**Mission régionale d'autorité environnementale
ÎLE-DE-FRANCE**

**Avis délibéré
sur le projet d'aménagement d'un ensemble immobilier
de bureaux « Hélios II » à Meudon (92)**

**N° APJIF-2022-076
en date du 01/12/22**

Illustration 3: Réseau des transports en commun à proximité du projet, source : étude d'impact, p. 166.

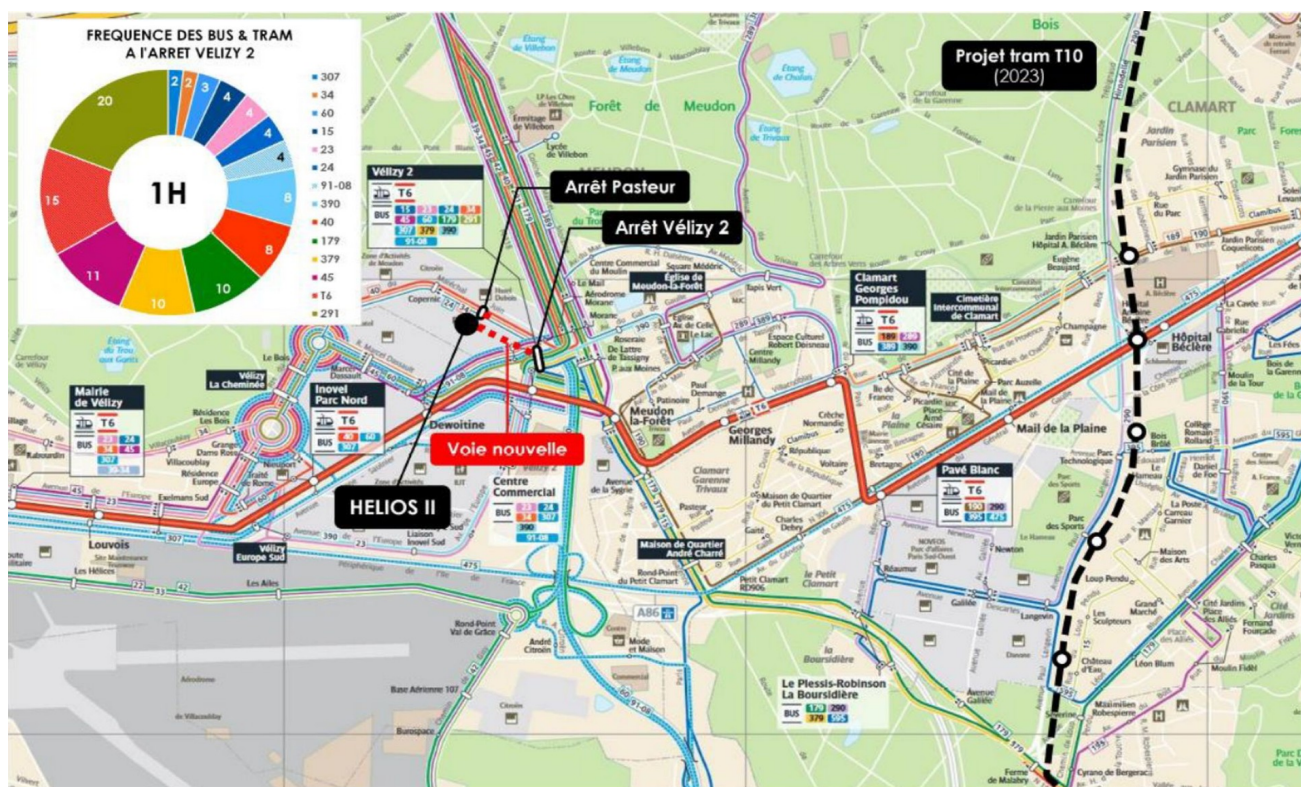
5 Le dossier indique que le futur T10 sera à deux arrêts de « Vélizy 2 » via le T6 (p. 165), or l'illustration 4 (fig. 53, p. 166) montre que le changement s'effectuera au niveau de l'Hôpital Béchère, distant de six arrêts.

Illustration 5: Carte de schématisation des carrefours, source : DRIEAT

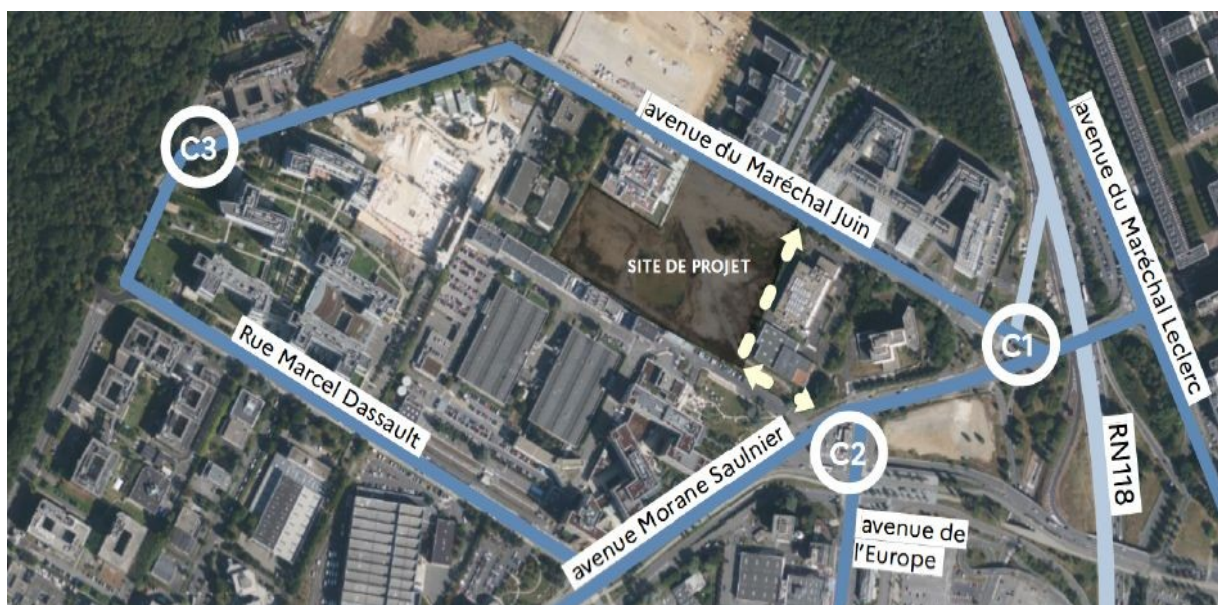
Mais ces comptages datent du jeudi 16 novembre 2017, ce qui est trop ancien pour un secteur ayant subi une reconfiguration importante depuis cette date. Ainsi, elle ne prend pas en compte l'extension du centre commercial Vélizy 2 (52 000 m² de surface créée), la création du data center de Bouygues Telecom⁹ au nord du site et des bureaux associés ainsi que l'ouverture de l'école Ducasse (qui jouxte le site de projet au nord-ouest du terrain). De plus, seul le carrefour C1 est étudié (et pas les carrefours C2 et C3, cf. illustration 6 ci-dessus).

Illustration 7: Carte de bruit cumulé de jour au niveau du site de projet, source : Bruitparif 2017, emplacement approximatif du projet indiqué en pointillés.

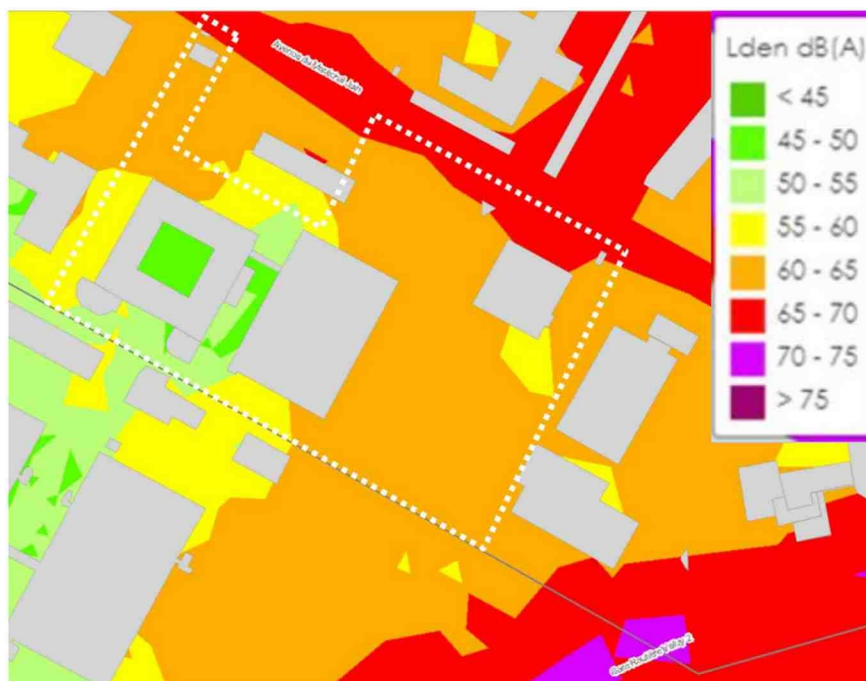
11 Elles ne semblent pas correspondre tout à fait avec les cartes actuelles du site Bruitparif.

Le dossier indique qu'une étude acoustique a été réalisée en janvier 2020 (en annexe), faisant état de mesures réalisées in situ sur la journée du 4 juin 2018 (quatre relevés en limite de propriété). Il est indiqué qu'elles ont été réalisées en période d'heure de pointe pour pouvoir ensuite être recalées avec l'étude de trafic et les données de comptage du 16 novembre 2017 (p. 128) via une modélisation. Pour compléter l'analyse acoustique de l'état initial, une mesure a été menée le 18 et 19 janvier 2022 en limite sud-est du projet, relevant un niveau de 52 dB(A) en période diurne et de 46 dB(A) en période nocturne. Or, la localisation du point de mesure ne paraît pas représentative des niveaux d'exposition au bruit les plus élevés qui se trouvent plutôt en limite nord au niveau de l'avenue du Maréchal Juin.

En outre, les données d'appui sont anciennes et donc susceptibles de ne pas être représentatives des niveaux de bruit actuels, qu'elles peuvent sous-estimer.

(6) L'Autorité environnementale recommande d'actualiser les mesures acoustiques réalisées sur site, de modéliser les niveaux sonores futurs dus au projet sur la base d'une étude trafic également actualisée et de proposer des mesures d'évitement, de réduction, et de compensation en conséquence.
